DIRECCIÓN DE NUEVAS CREACIONES

Asunto: Radicación: 14-5383- -2
 Trámite: 3
 Evento: 1
 Actuación: 430
 Oficio: 3721
 Folios: 6

Título de la solicitud: “Recolector de derrames de hidrocarburos”. (Rad. No. 14-005383-00000-0000. Folio 1).

Figura 1 de D1

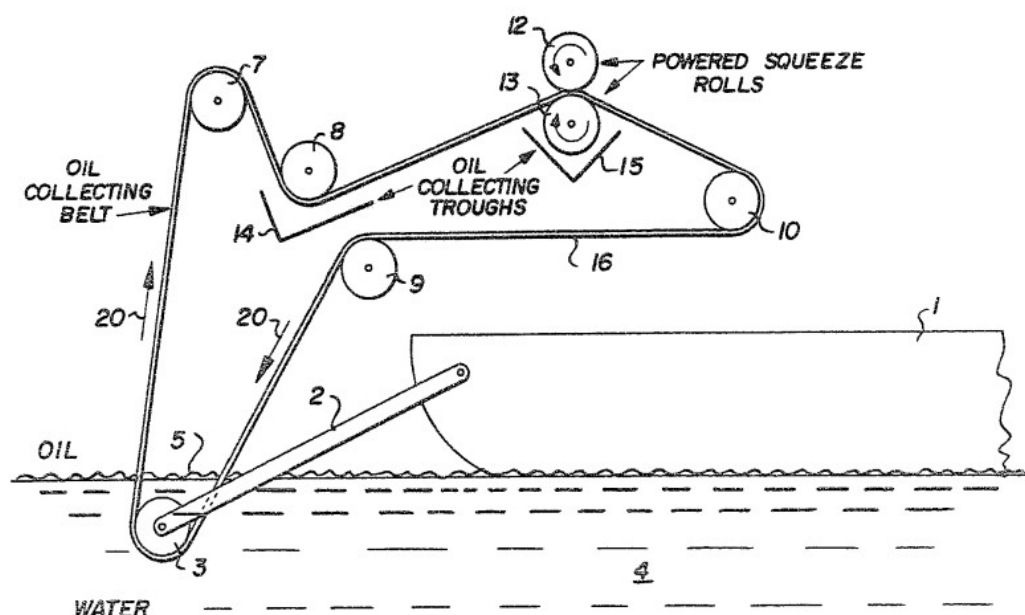
Características técnicas esenciales	D1 CA 735254
Marcos de soporte (1)	Marco de soporte (2) y superestructura no mostrada (Fig. 1. Pág. 2 líneas 22 a 31)
Rodillos(5,6,7)	Rodillos (3, 7, 8, 9, 10) (Fig. 1. Pág. 2 líneas 22 a 31)
Banda de material absorbente	Banda de material absorbente (16) (Fig. 1. Pág. 3 líneas 9 a 20)

En consecuencia, la reivindicación 1 carece de novedad, según lo divulgado en el documento D1, por lo tanto no cumple con el requisito de novedad (Art. 16 D 486).

Reivindicación 4. Mecanismo exprimidor (12, 13) (Fig. 1. Pág. 3 líneas 14 a 16)

Reivindicación 7. Recipiente (15) (Fig. 1. Pág. 3 líneas 1 a 4)

Reivindicación 8. Rodillo exprimidor (13) (Fig. 1. Pág. 3 líneas 14 a 16)

En consecuencia, las reivindicaciones 4, 7 y 8 carecen de novedad, según lo divulgado en el documento D1, por lo tanto no cumple con el requisito de novedad (Art. 16 D 486).
